Nýr kirkjugarður í Reykjavík

Kirkjugarður í Úlfarsfelli

Tillaga að breytingu á aðalskipulagi

Breyting nr.5
28.mars 2016
Uppfært 27. apríl 2016

Mynd 9, bls. 60. Lega jarðstrengs er sýnd með punktalínu og færist lega raflínunnar í samræmi við það.

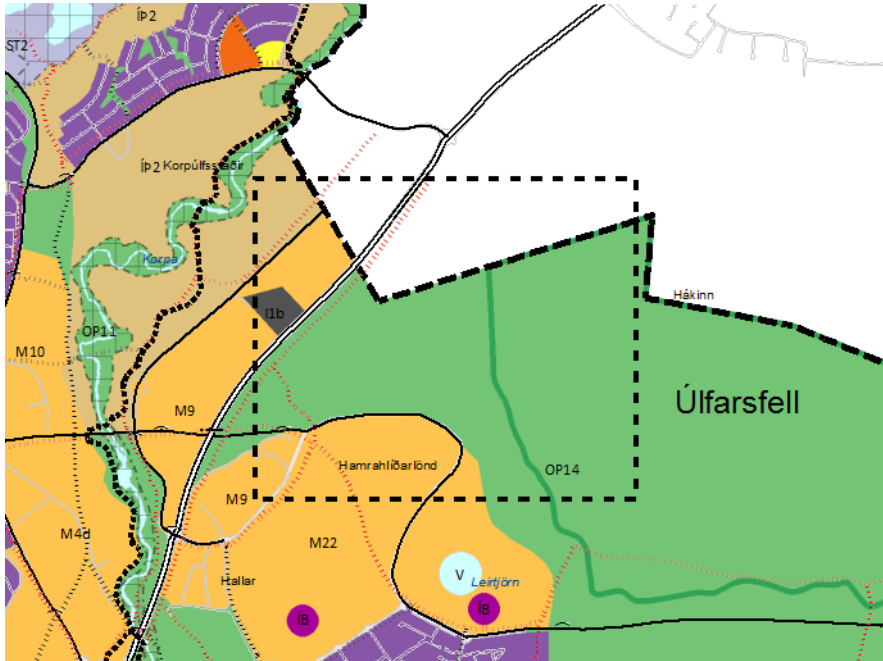
Raflína færð í jörðu og hliðrað.

Gert er ráð fyrir að heimilt verði að hliðra háspennulínu Landsnets sem liggur um svæðið (KO 1 Korpulínu, 132 kv) útfyrir kirkjugarðssvæðið til suðurs og færa línuna í jörð. Raflínan liggur á þessum kafla innan þéttbýlissvæðis, sbr. afmörkun þess samkvæmt aðalskipulaginu (bls. 225).⁴ Lega raflína er sýnd með skematískum hætti á myndum 9 og 10 í kaflanum *Veitur*, í greinargerð aðalskipulagsins (bls. 60-61). Vegna þessa er sýnd lítilháttar tilfærsla á legu raflínunnar á umræddum myndum.

Mynd 10, bls. 61. Lega jarðstrengs er sýnd með punktalínu og færast lega raflínunnar í samræmi við það.

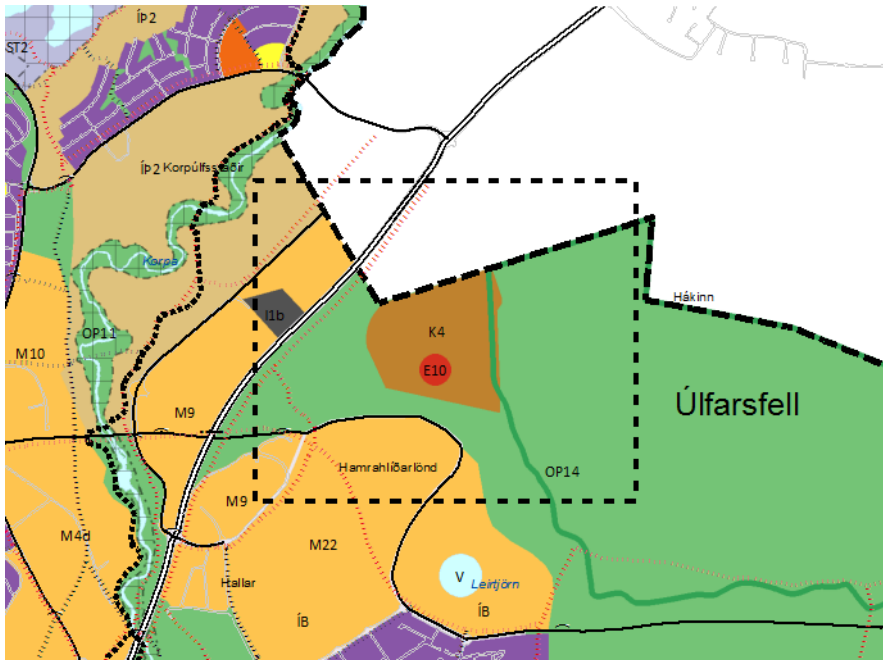
Breyting á þéttbýlisuppdraetti (1:20.000)

Fyrir breytingu:

Eftir breytingu:
